Notre réf.: 20051/37C

AVIS

Objet : Avis de la cellule d'évaluation

2) Administration des ponts et chaussées

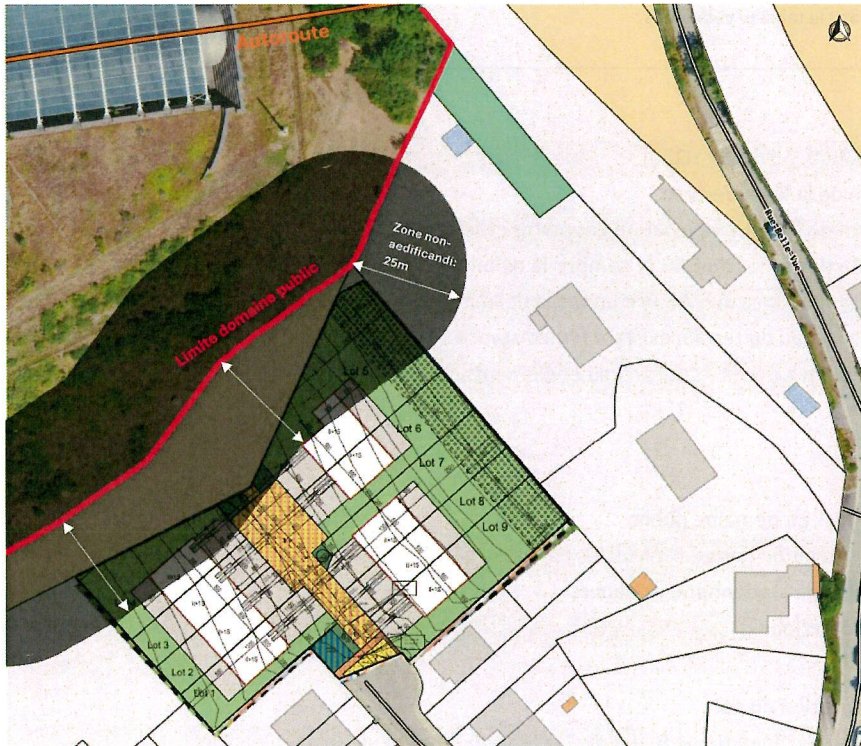
La zone non aedificandi, le long de l'autoroute A7, est régie par les articles 4 et 5 de la « loi modifiée du 16 août 1967 ayant pour objet la création d'une grande voirie de communication et d'un fonds des routes » qui dispose que « des constructions ou travaux (...) ne peuvent se faire qu'à une distance de vingt-cinq mètres de la limite du domaine public (...). Tous autres travaux de construction, reconstruction ou transformation sont défendus ».

Par conséquent, à l'intérieur de cette distance, les travaux nécessaires d'entretien et de conservation de constructions existantes sont sujets à une permission de voirie. Tous autres travaux de construction et de transformation sont défendus, y compris l'aménagement de places de parcage pour compte d'établissements commerciaux, artisanaux, industriels ou administratifs, publics ou privés, la construction de voies de desserte, accès CGDIS ou la réalisation d'aires de stockage de tout genre.

Par conséquent, les lots 1 et 6 ne sont pas constructibles à ce stade. En termes d'urbanisme, il est regrettable puisque l'exécution du projet génère alors deux pignons aveugles au niveau des lots 2 et 8.

La Cellule recommande de se concerter avec l'Administration des ponts et chaussées et le Ministère de la Mobilité et des Travaux publics.
